UNIVERSIDAD MILITAR
NUEVA GRANADA

ASUNTO: ADENDA N° 01 Y RESPUESTAS A LAS OBSERVACIONES E INQUIETUDES PRESENTADAS FRENTE AL PLIEGO DE CONDICIONES DE LA INVITACIÓN PÚBLICA N° 01 DE 2016 CUYO OBJETO ES: SELECCIONAR EL CONTRATISTA PARA EL SUMINISTRO, INSTALACIÓN, CONFIGURACIÓN, IMPLEMENTACIÓN Y PUESTA EN MARCHA DE UNA SOLUCIÓN LLAVE EN MANO DE LA PLATAFORMA DE INFRAESTRUCTURA INSTITUCIONAL DE ALMACENAMIENTO Y SERVIDORES, QUE INCLUYA LA REINSTALACIÓN DE LOS SISTEMAS DE INFORMACIÓN Y DE TODOS LOS SERVICIOS EN EJECUCIÓN EN LAS PLATAFORMAS ACTUALES DE LA UNIVERSIDAD MILITAR NUEVA GRANADA, EN SU SEDE DE LA CALLE 100, EN UN CENTRO DE DATOS QUE REÚNA TODAS LAS CONDICIONES DE TEMPERATURA, AMBIENTALES, ENERGÍA Y SEGURIDAD, CON UNA CONTINGENCIA DE SERVICIOS CRÍTICOS EN LA SEDE CAMPUS NUEVA GRANADA EN EL MUNICIPIO DE CAJICÁ, QUE DOTE A LA UNIVERSIDAD MILITAR NUEVA GRANADA DE UNA PLATAFORMA QUE BRINDE SERVICIOS EN UNA NUBE PRIVADA Y DE LA INFRAESTRUCTURA PARA DESARROLLO DE PROCESOS DE BIG DATA, DE CONFORMIDAD CON LAS ESPECIFICACIONES TÉCNICAS DESCRITAS POR EL SISTEMA DE PRECIOS UNITARIOS FIJOS, SIN FORMULA DE REAJUSTE.

OBSERVACIÓN 77:

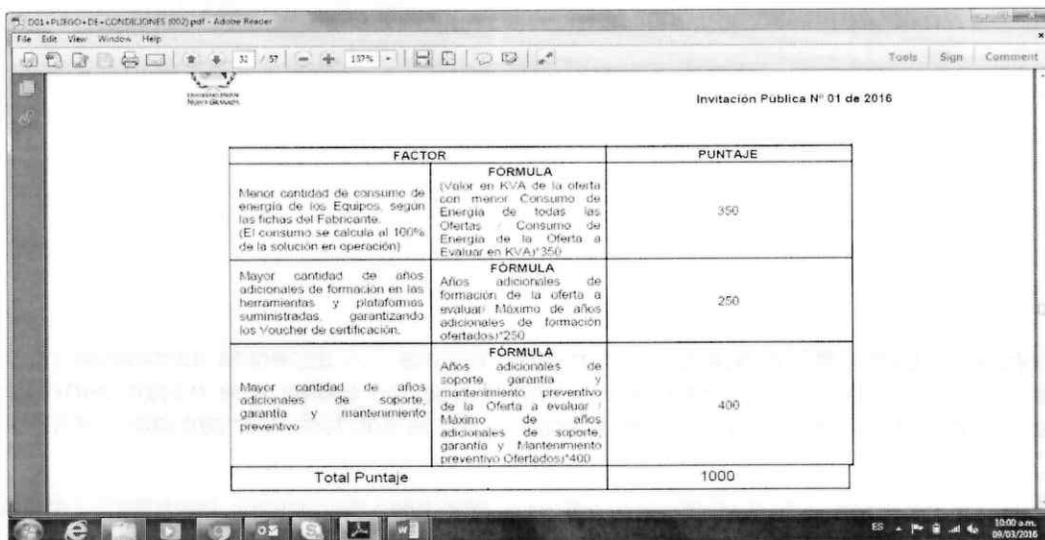
IFX NETWORKS COLOMBIA S.A.S solicita a su entidad modificar o aclarar las tablas anteriormente transcrita teniendo en cuenta lo siguiente:

No se acepta la observación, se mantiene lo establecido en el pliego de condiciones.
